# 十勝川中流部川づくりWS(第10回)資料

(各箇所 of 川づくり案と検討の経緯)

平成24年3月2日  
北海道開発局 帯広開発建設部

- 音更川合流点上流イメージ図：左岸側の川側10m程度を残して伐採 -

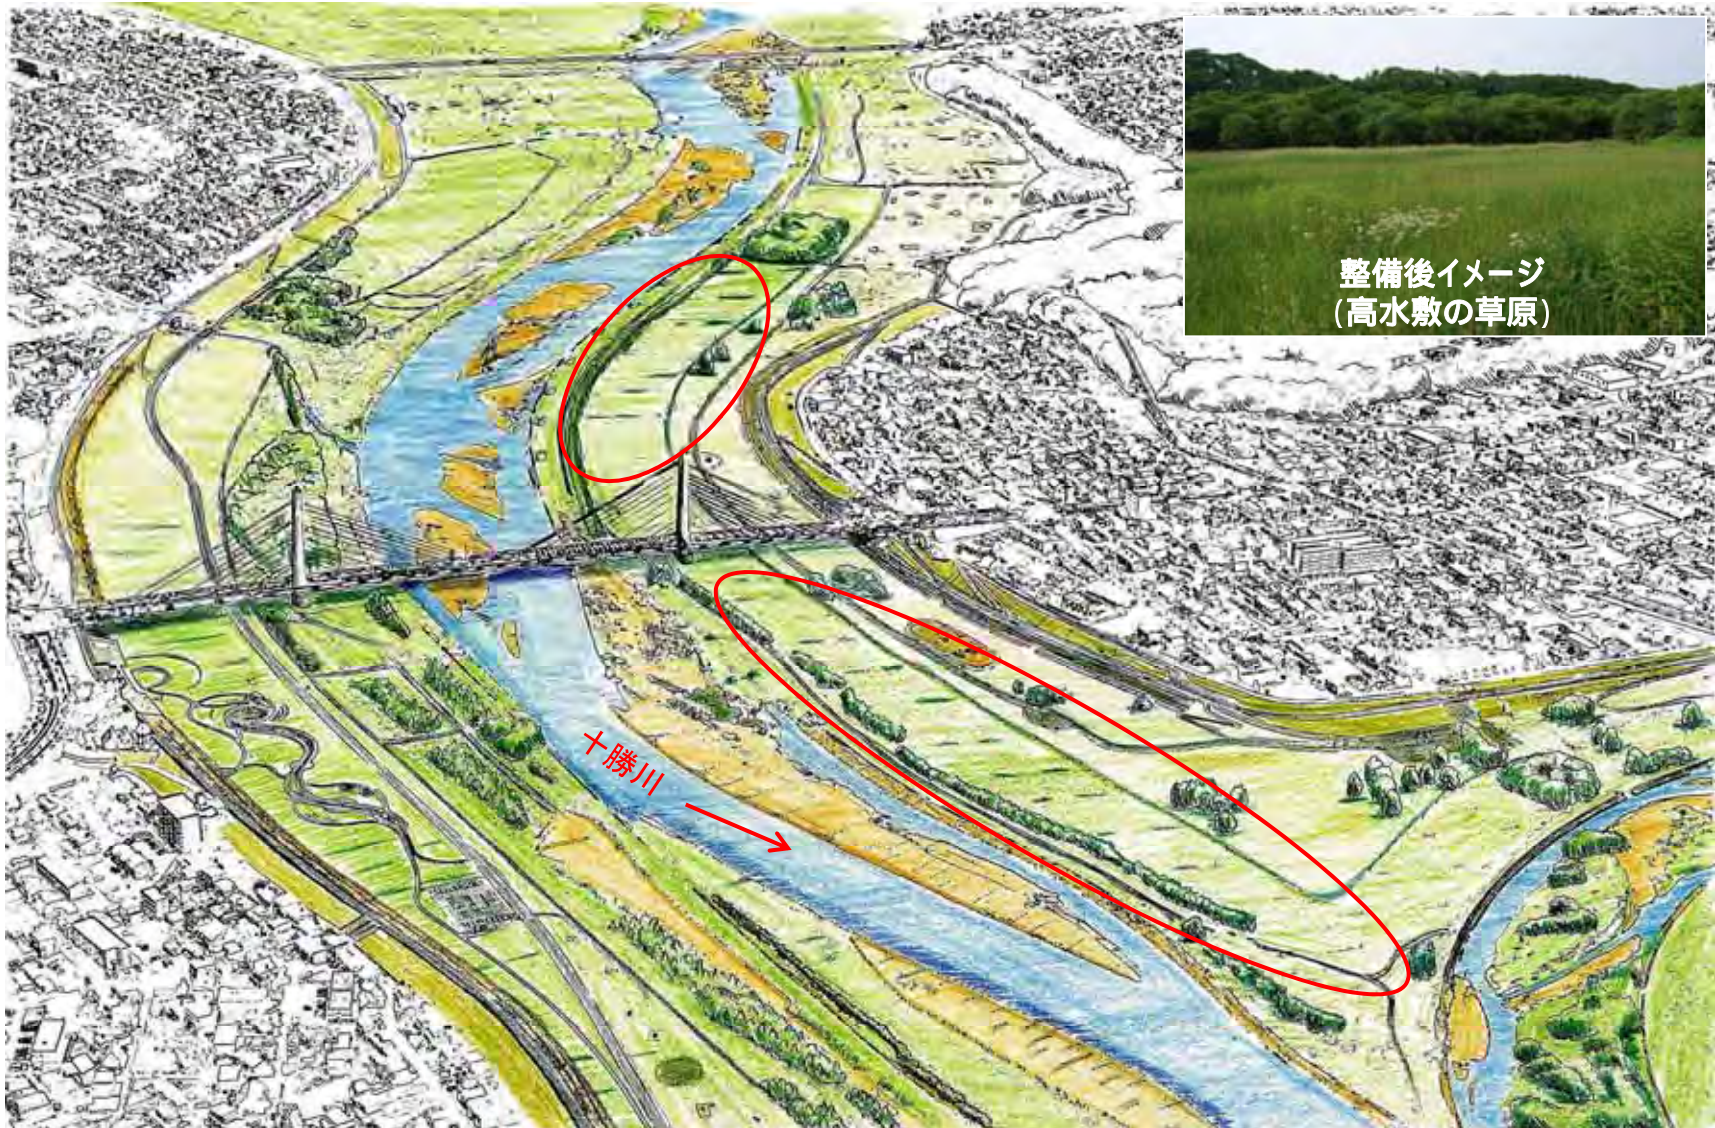
WS (day)	内容
第5回 (H23.2.4)	<p>&lt;事務局案提示&gt;</p> <ul style="list-style-type: none"> <li>・左岸側の樹木を伐採(ただし、連続性確保のため幅10m程度の樹木を保全)</li> <li>・掘削は行わず、中洲、河原は現状維持</li> </ul> <p>&lt;グループ討議意見&gt;</p> <ul style="list-style-type: none"> <li>・疎林化や樹林保全の方法を検討</li> </ul>
第6回 (H23.3.4)	<p>&lt;事務局代替案提示&gt;</p> <ul style="list-style-type: none"> <li>・疎林化、樹木保全の代替案を提示した上で、左岸側の樹木を伐採し、草原環境とする(ただし、連続性を確保のため幅10m程度の樹林を保全)案を再提示</li> </ul> <p>&lt;全体討議意見&gt;</p> <ul style="list-style-type: none"> <li>・現地を確認したい</li> </ul>
第7回 (H23.7.9)	現地視察後、意見収集
第8回 (H23.10.23)	<事務局案(第6回提示案)> →合意

- ・左岸側の樹林を伐採し草原環境へ
- ・連続性確保のため河岸の樹木幅10m程度を保全
- ・中洲や河道内の河原は現状を維持し、掘削は行わない

- 音更川合流点下流 イメージ図

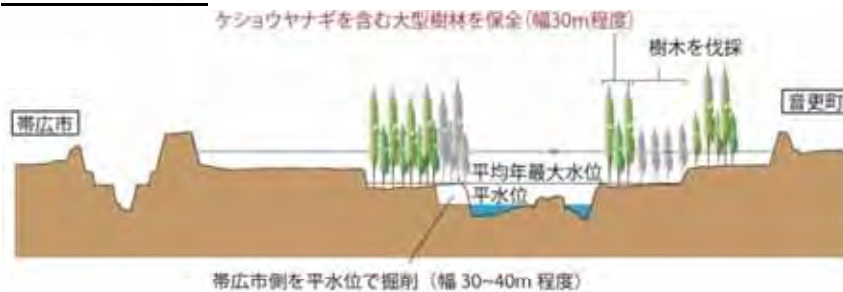
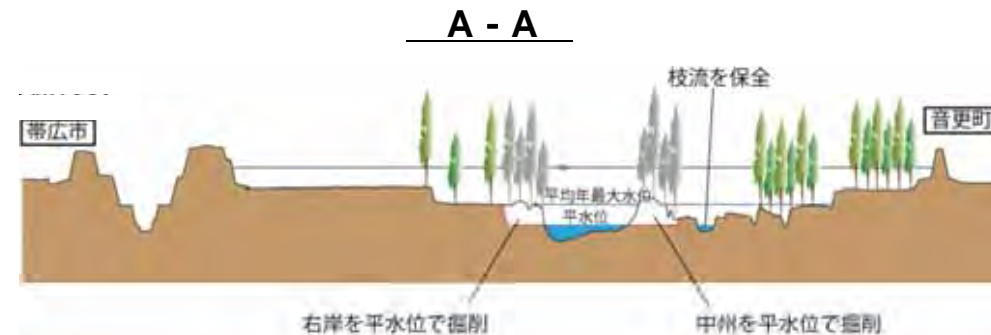
WS (day)	内容
第5回 (H23.2.4)	<p>&lt; 事務局案提示 &gt;</p> <ul style="list-style-type: none"> <li>・左岸の樹林を保全、右岸側の河岸を平水位で掘削</li> </ul> <p>&lt; グループ討議意見 &gt;</p> <ul style="list-style-type: none"> <li>・左岸の樹林を伐採し、右岸の掘削幅を減少</li> <li>・左岸堤防側の樹林の疎林化</li> </ul>
第6回 (H23.3.4)	<p>&lt; 事務局代替案提示 &gt;</p> <ul style="list-style-type: none"> <li>・左岸の樹木を伐採、又は疎林化した場合の、右岸側の掘削幅を提示</li> </ul> <p>&lt; 全体討議意見 &gt;</p> <ul style="list-style-type: none"> <li>・樹木伐採について継続検討</li> </ul>
第7回 (H23.7.9)	現地視察後、意見収集
第8回 (H23.10.23)	<p>&lt; 事務局修正案提示 &gt;</p> <ul style="list-style-type: none"> <li>・左岸の樹木を伐採(河岸側の幅10m程度の樹林及びケショウヤナギを含む大型樹林は保全)し、右岸の河岸を平水位で掘削</li> </ul>
第9回 (H23.12.16)	< 事務局案(第8回提示案) > →合意

- ・左岸側(音更側)の樹林を伐採し、草原環境へ(河岸側10m程度の樹木及びケショウヤナギ林を含む大型樹林は保全)
- ・右岸側(帯広側)の河岸を平水位で掘削(幅30~40m程度)

- 音更川合流点下流 イメージ図

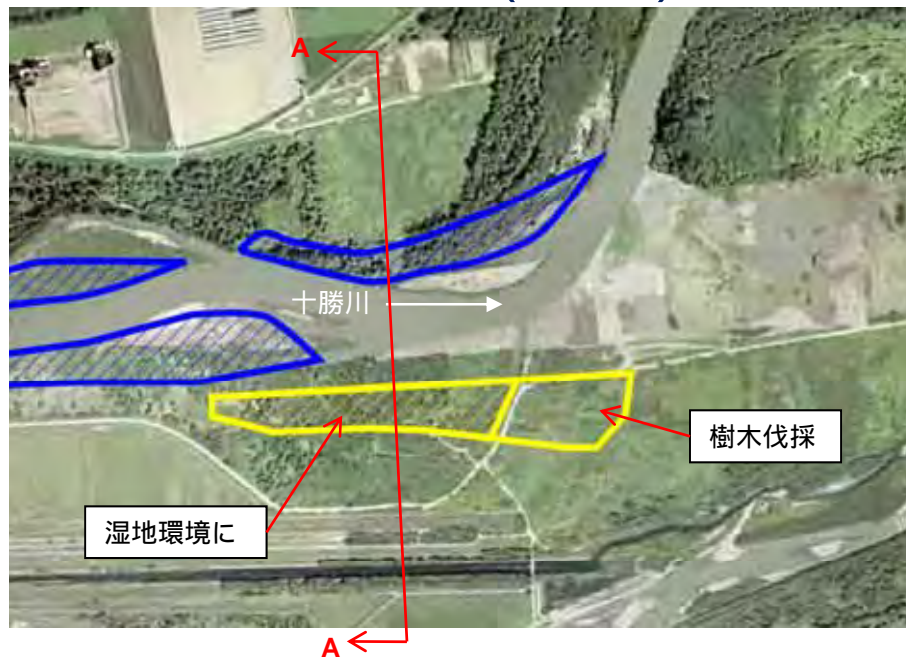
WS (day)	内容
第5回 (H23.2.4)	<事務局案提示> ・中洲の左岸側半分程度を残して平水位で掘削 ・枝流は保全 <グループ討議意見> ・特に意見なし
第6回 (H23.3.4)	<事務局案(第5回提示案)> → <b>合意</b>

- ・中洲を、左岸側半分程度を残して平水位で掘削。枝流は保全する。
- ・併せて、河原環境の形成を図るとともに再樹林化を抑制する。

- 相生中島上流(右岸)イメージ図  
川側の樹林幅約50mを残し、その背後地の樹木を伐採して湿地環境を形成

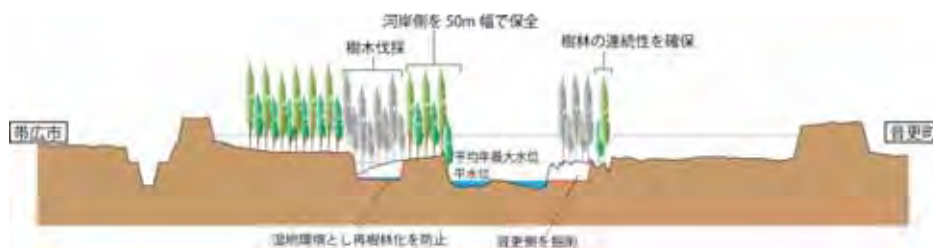
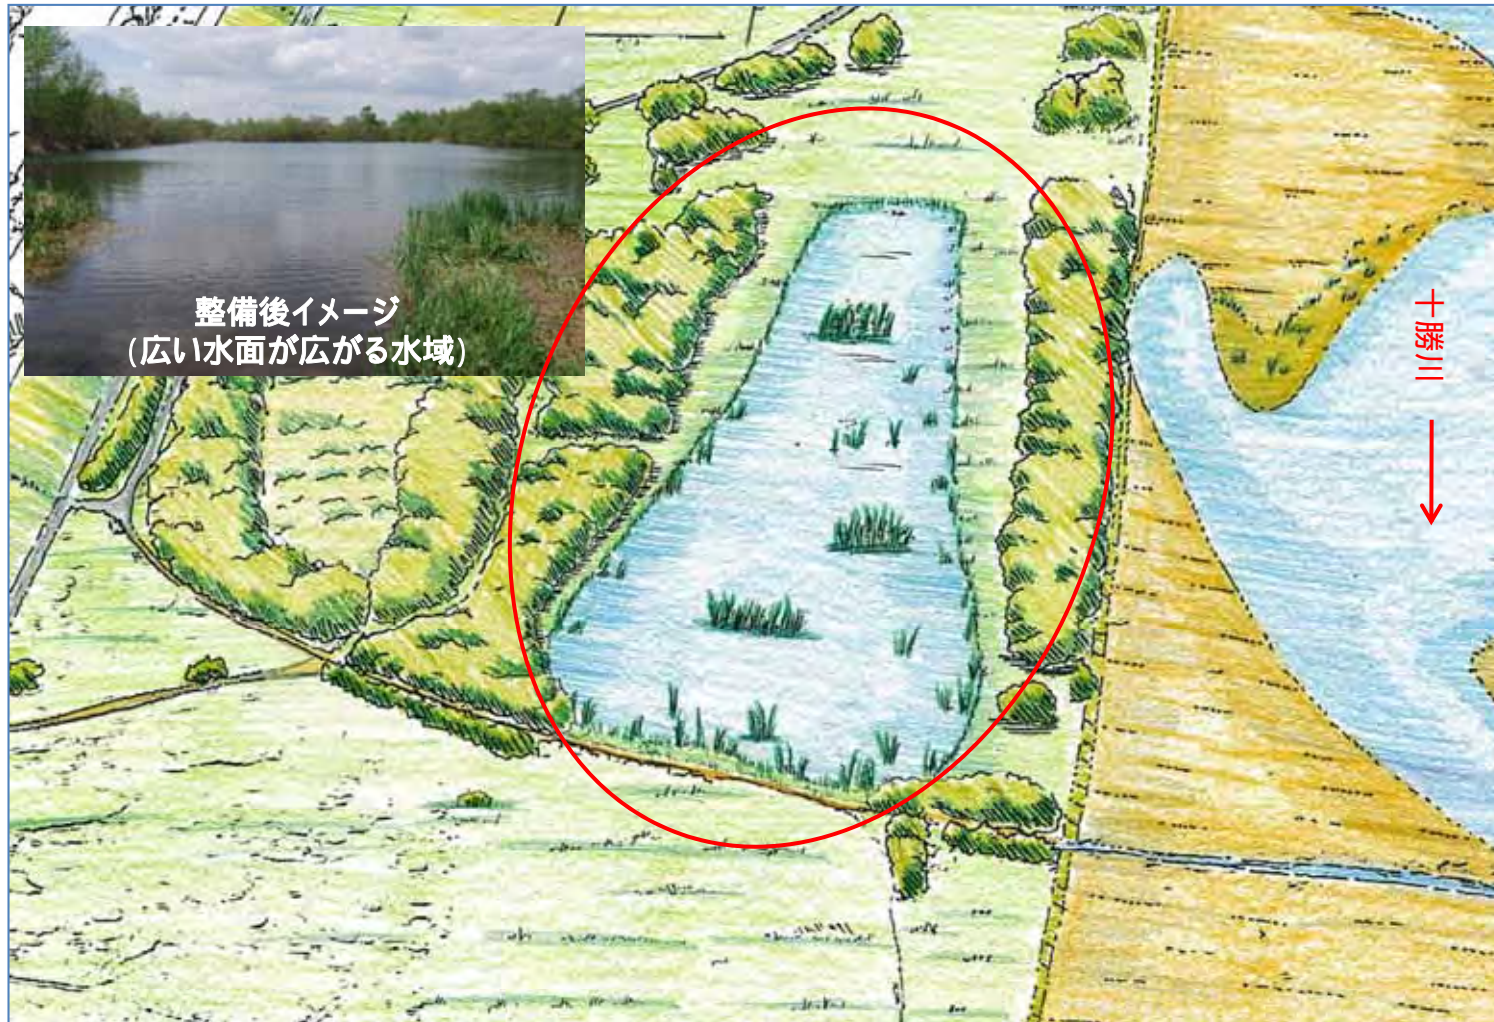
WS (day)	内容
第5回 (H23.2.4)	<p>&lt;事務局案提示&gt;</p> <ul style="list-style-type: none"> <li>・右岸側の樹木を幅50mで保全し、その背後地の樹木を伐採</li> <li>・再樹林化を防止するため、湿地環境を形成</li> <li>・試行地で試掘することを提案</li> </ul> <p>&lt;グループ討議意見&gt;</p> <ul style="list-style-type: none"> <li>・右岸の樹林保全幅を減少し、左岸掘削幅を減少</li> </ul>
第6回 (H23.3.4)	<p>&lt;事務局代替案提示&gt;</p> <ul style="list-style-type: none"> <li>・右岸の樹林保全幅を10mとした場合の左岸掘削幅を提示</li> </ul> <p>&lt;全体討議意見&gt;</p> <ul style="list-style-type: none"> <li>・第5回提示の案を基本に現地を確認する</li> </ul>
第7回 (H23.7.9)	現地視察、意見収集
第8回 (H23.10.23)	<p>試行地を現地視察</p> <ul style="list-style-type: none"> <li>・出水後も水域が残っていることを確認</li> </ul>
第9回 (H23.12.16)	<事務局案(第5回提示案)> → <b>合意</b>

- ・右岸の河岸側の樹林を幅50mで保全し、その背後地の樹林を伐採。
- ・再樹林化を防止するために、掘削して湿地環境を形成する。

- 相生中島上流(左岸)イメージ図  
 樹林の連続性確保のため、河岸沿いに樹林再生の  
 試行的な取り組みを推進 -

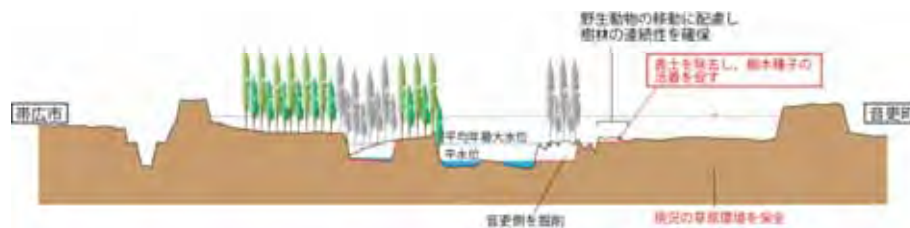
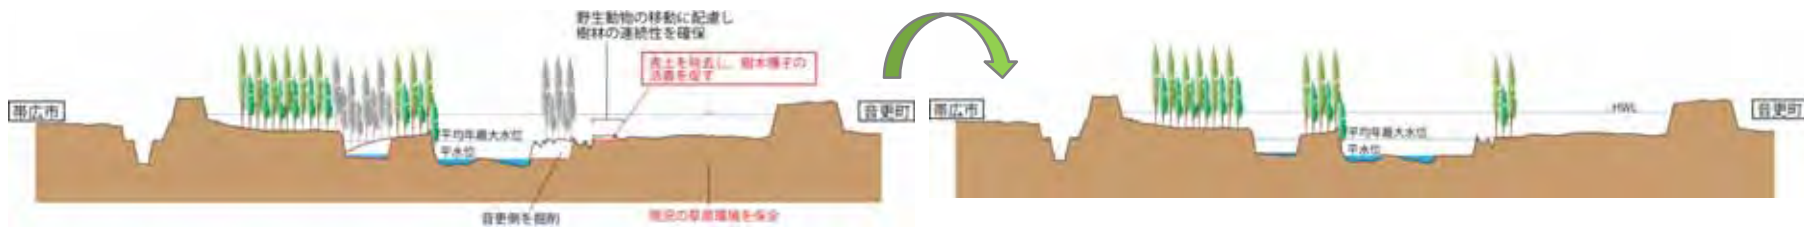
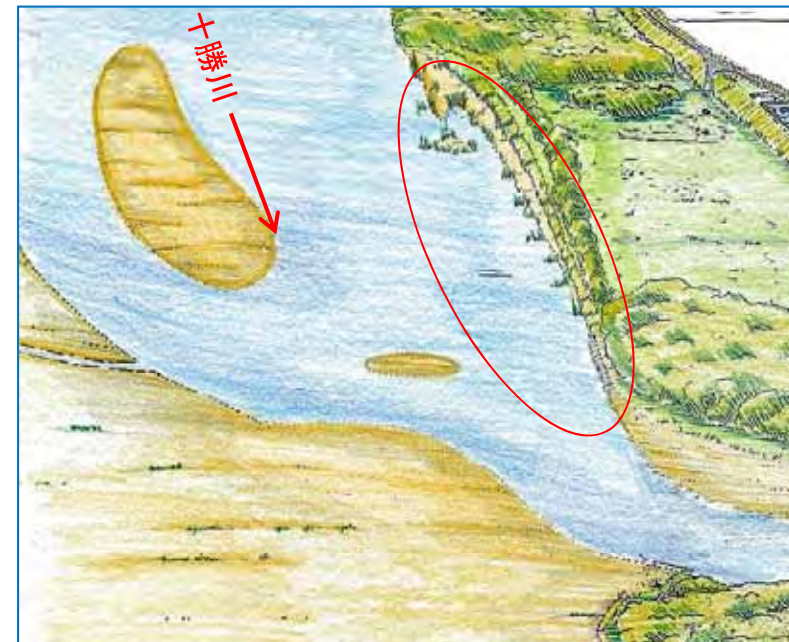
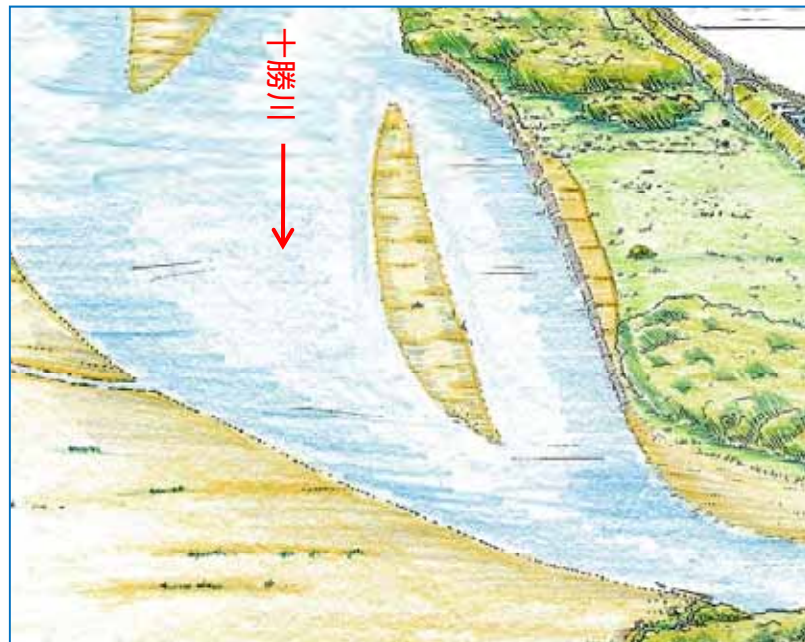
WS (day)	内容
第5回 (H23.2.4)	<事務局案提示> ・左岸は樹木の連続性に配慮しつつ、平水位で掘削 <グループ討議意見> ・右岸とのトレードオフで掘削幅の減少を検討
第6回 (H23.3.4)	<事務局代替案提示> ・右岸と同様 <全体討議意見> ・第5回提示の案を基本に現地を確認する
第7回 (H23.7.9)	現地視察後、意見収集 ・樹林の分断される箇所、樹林再生を検討
第8回 (H23.10.23)	<事務局案再提示> →合意 ・第5回提示案を基本に、樹林の分断される箇所、樹林再生の試行的な取り組みを提案

- ・左岸側(音更側)の河岸を、樹木の連続性に配慮しつつ平水位で掘削。
- ・樹林の分断される箇所では、連続性を確保するため樹林再生の試行的な取り組みを実施する。

- 相生中島下流(左岸)イメージ図  
左岸側及び中洲の一部を平水位で掘削し、再樹林化を防止 -

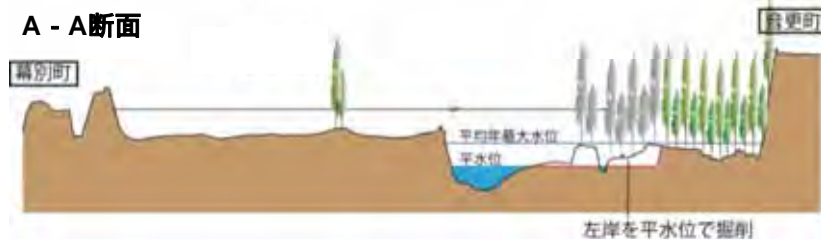
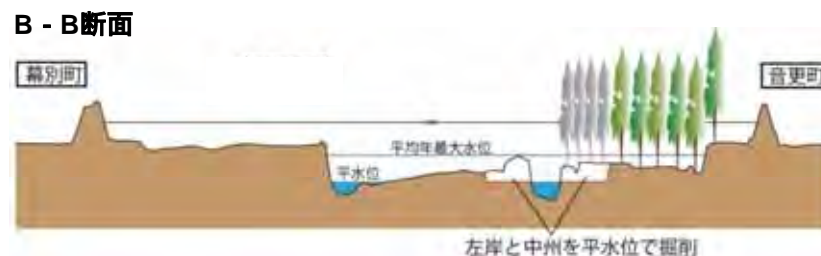
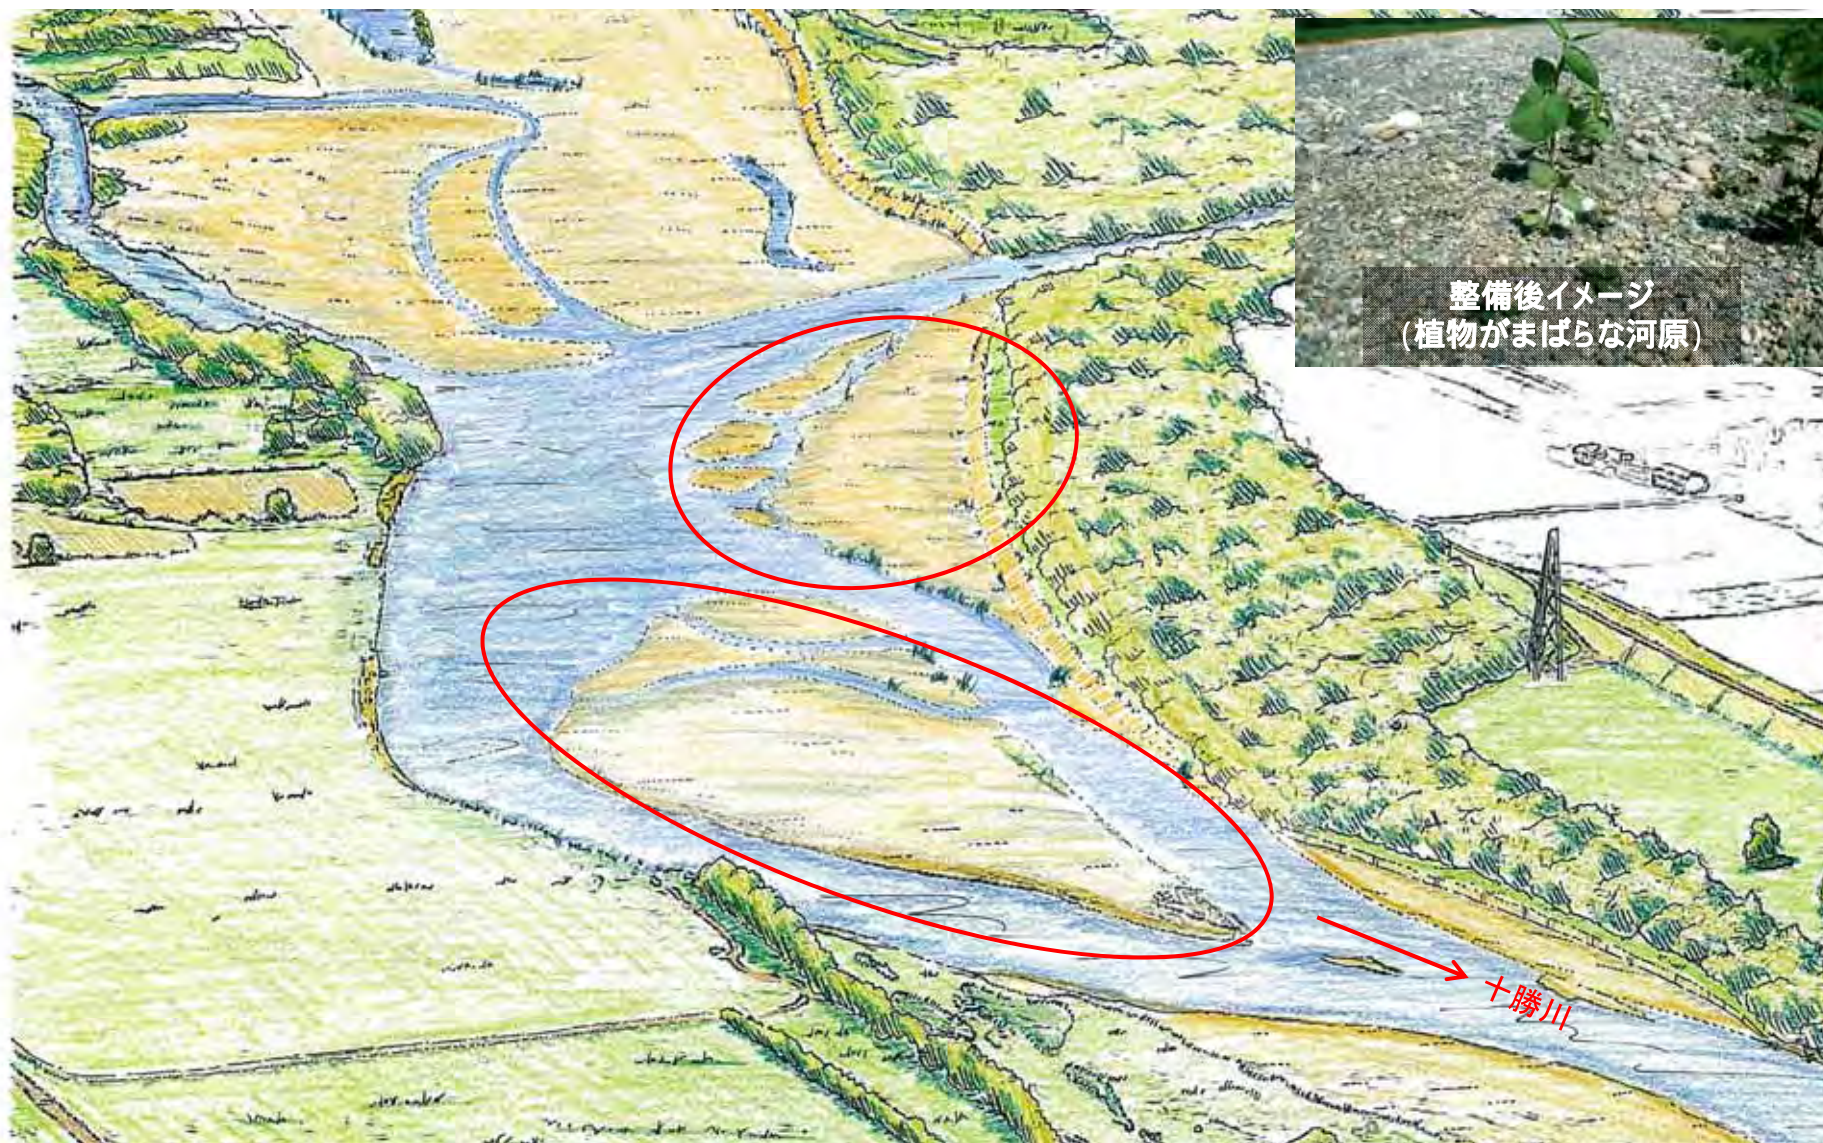
WS (day)	内容
第5回 (H23.2.4)	<p>&lt;事務局案提示&gt;</p> <ul style="list-style-type: none"> <li>・左岸側の河岸及び中洲の樹林化した箇所を平水位で掘削</li> <li>・右岸ショウドウツバメ営巣箇所は保全</li> <li>・試行地を提案し、一部を掘削して、その後の河床等の変化や植生の侵入状況等をモニタリングする</li> </ul>
第6回 (H23.3.4)	<p>&lt;事務局案(第5回提示案)&gt; → <b>合意</b></p>
第8回 (H23.10.23)	<p>試行地を現地視察</p> <ul style="list-style-type: none"> <li>・出水により河床形状等が変化していることを確認</li> <li>・現地視察により、継続して施工することに合意</li> </ul>

- ・中洲については、樹林化している部分(中洲の半分程度)を平水位で掘削し、河原環境の形成により再樹林化を防止する。
- ・右岸側にショウドウツバメの集団営巣地があるため、左岸側を平水位で掘削する。
